OSSERVAZIONI DI UN CITTADINO

al progetto agrivoltaico "PARMA"

Presentato da Green Frogs Parma S.r.l.

Comuni di Traversetolo e Montechiarugolo (PR) — Procedimento PAUR dep. 03/02/2025

Planimetria satellitare dell'area di impianto: il recettore R03 (lato nord, isolato in mezzo ai campi) dista oltre 300 m in linea d'aria dal recettore R2, con condizioni acustiche di fondo molto diverse. Il valore di rumore residuo di R2 non è rappresentativo per R3.

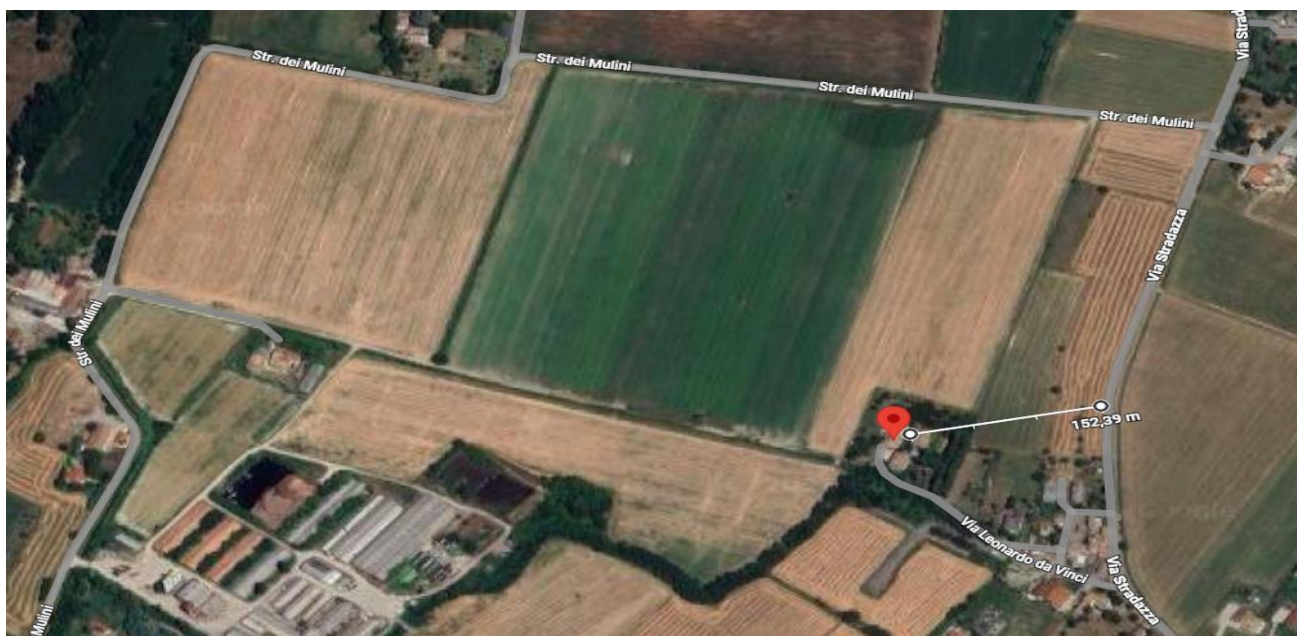
Tuttavia il recepimento della richiesta è meramente formale. Per R03, la corretta procedura richiederebbe: misurazione diretta del livello di rumore residuo (LR) in corrispondenza del recettore, classificazione acustica dell'area, confronto con i limiti assoluti di immissione e il criterio differenziale. Nella valutazione aggiornata, il proponente utilizza invece il rumore residuo misurato per il recettore R2, distante più di 300 metri in linea d'aria.

I due recettori si trovano in condizioni ambientali completamente diverse: R2 è raggiunto da una strada asfaltata percorsa dai residenti, mentre R3 è isolato in mezzo ai campi, parzialmente schermato da vegetazione, raggiungibile solo da una carraia ghiaiaia. Il rumore residuo reale presso R3 è presumibilmente sensibilmente inferiore a quello di R2.
